<p>Sitzungsvorlage</p> <p>Federführend: 68 Amt für Verkehrsplanung</p> <p>Beteiligt: 31 Straßenverkehrsamt 65 Bamberger Service Betriebe 5 Radverkehrsbeauftragte/r 5 Referat für Klima, Mobilität und Soziales</p>	<p>Vorlage- Nr: VO/2020/3624-68</p> <p>Status: öffentlich</p> <p>Aktenzeichen: Datum: 09.02.2021 Referent: Zweiter Bürgermeister Jonas Glüsenkamp</p>						
<p>Mehr Verkehrssicherheit im Umfeld der Alten Seilerei</p>							
<p>Beratungsfolge:</p> <table border="0" style="width: 100%;"> <tr> <td style="width: 20%;">Datum</td> <td style="width: 40%;">Gremium</td> <td style="width: 40%;">Zuständigkeit</td> </tr> <tr> <td>09.02.2021</td> <td>Mobilitätssenat</td> <td>Kenntnisnahme</td> </tr> </table>		Datum	Gremium	Zuständigkeit	09.02.2021	Mobilitätssenat	Kenntnisnahme
Datum	Gremium	Zuständigkeit					
09.02.2021	Mobilitätssenat	Kenntnisnahme

Die Stadtratsfraktion Grünes Bamberg fordert in ihrem Antrag vom 23.09.2020 mehr Verkehrssicherheit im Umfeld der Alten Seilerei.

PROJEKT: LSA Margareten damm/ Magazinstraße

DARSTELLUNG: Maßnahmen zur Verbesserung der Fußgängersicherheit

Planskizze: Optimierung der LSA Margaretenndamm / Magazinstraße

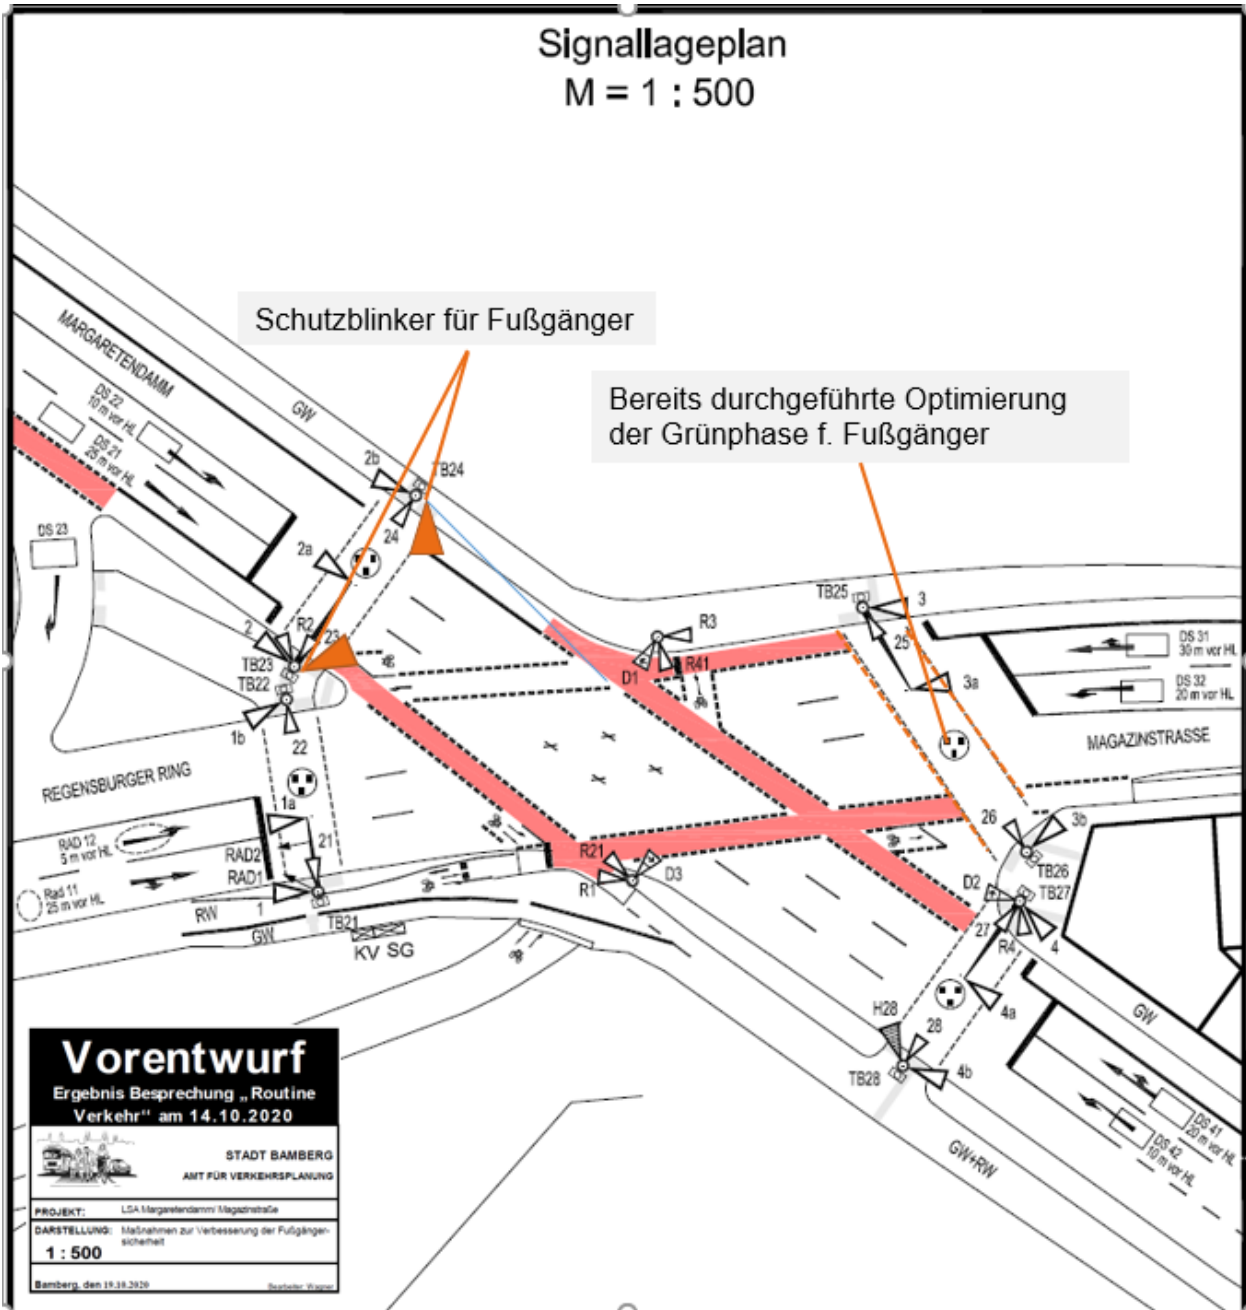
Die Prüfung einer Warnleuchte „Achtung Fußgänger“ in der schlecht einsehbaren Abbiegebeziehung von der Magazinstraße nach rechts in den Margaretendamm.

Forderung nach Ausbau und Absicherung der Wartebereiche an der Fußgängerampel z.B. durch Poller und breitere Fußwege.

Zur Optimierung der Fußgängersicherheit an der Fußgängerfurt 23-24 können Fußgängerschutzblinker auf beiden Seiten der Ampel installiert werden. Die Kosten betragen hierbei ca. 5.000 Euro. Diese Ergänzung der LSA wurde in der Routine Verkehr bereits befürwortet und verkehrsrechtlich angeordnet.

Die Lichtsignalanlage wurde im Jahr 2016 erneuert und entspricht den Sicherheitsstandards. Bauliche Ergänzungen die eine Geschwindigkeitsreduzierung herbeiführen sind leider nicht möglich. Durch die Anbringung des Fußgängerschutzblinkers wird zusätzlich auf querende Fußgänger aufmerksam gemacht.

Durch die Verlängerung der Grünphase für Fußgänger an der Querung Magazinstraße wird die gefühlte Verkehrssicherheit für Fußgänger, im Besonderen für ältere Menschen und Kinder, erhöht. Des Weiteren sorgen die zusätzlichen Fußgängerschutzblinker für eine optimierte Verdeutlichung des Fußgängerquerens.

Signallageplan

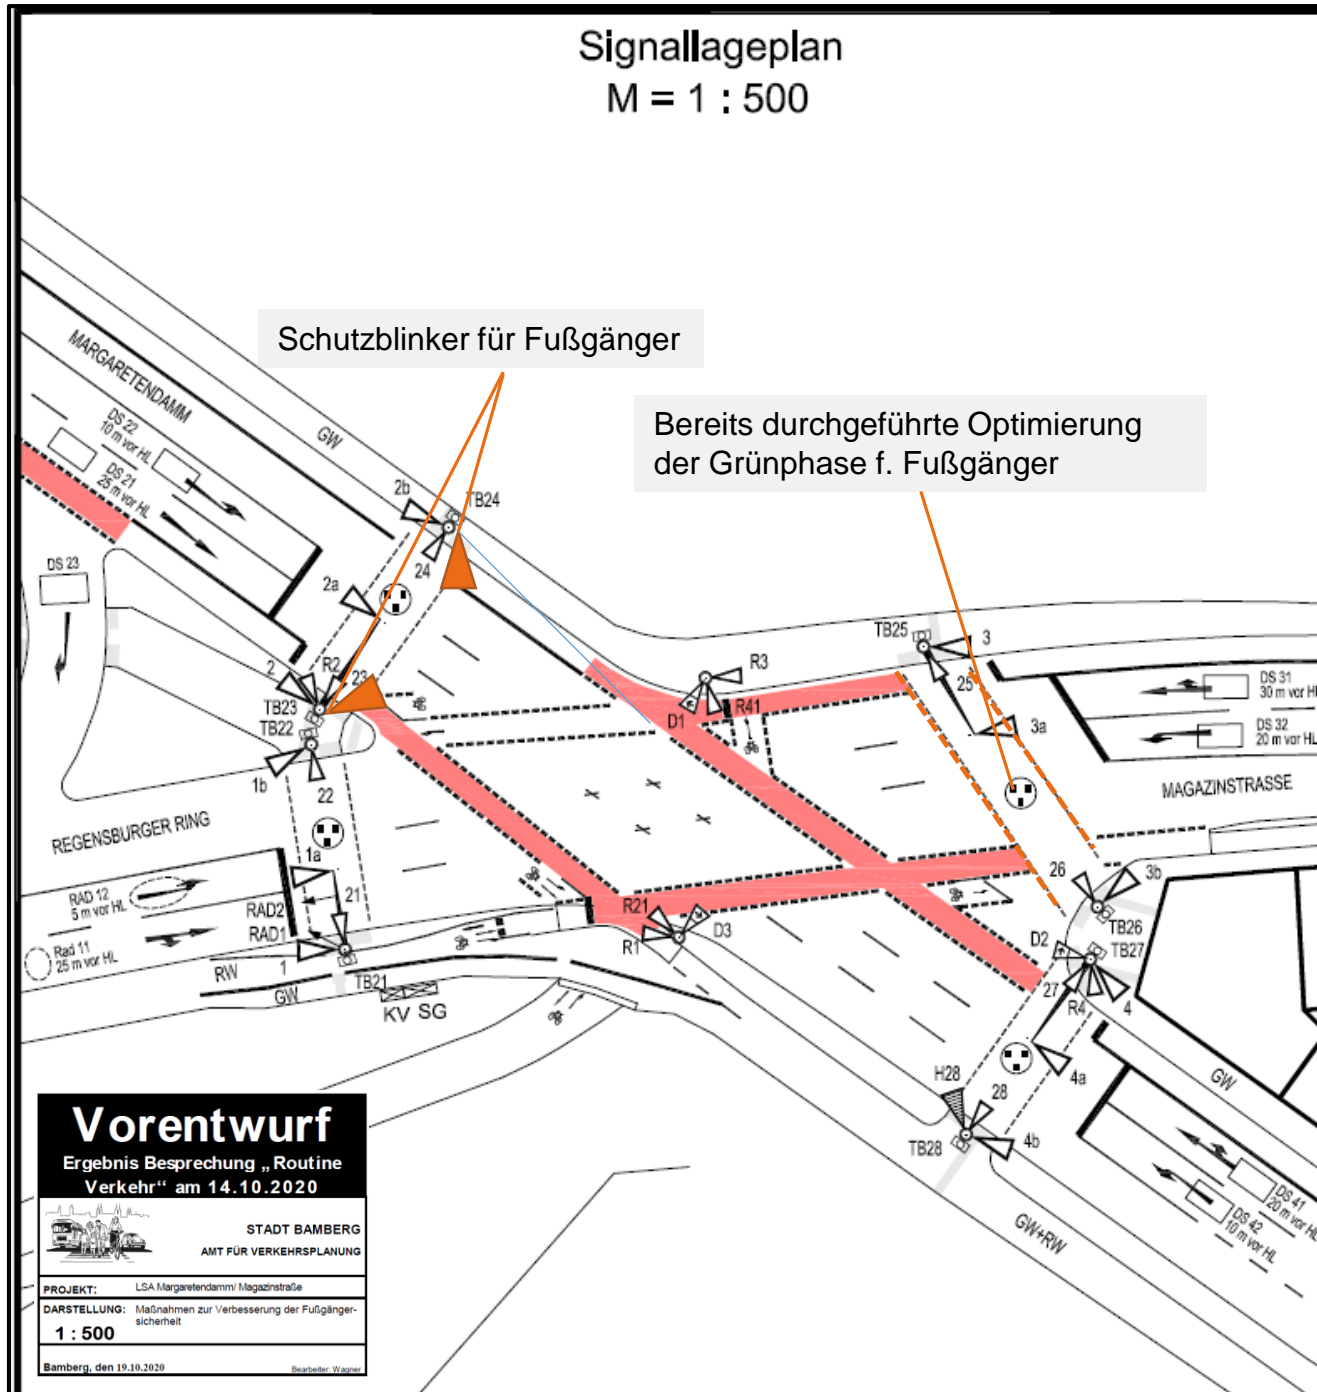
6. Die Prüfung einer Warnleuchte „Achtung Fußgänger“ in der schlecht einsehbaren Abbiegebeziehung von der Magazinstraße nach rechts in den Margaretendamm.
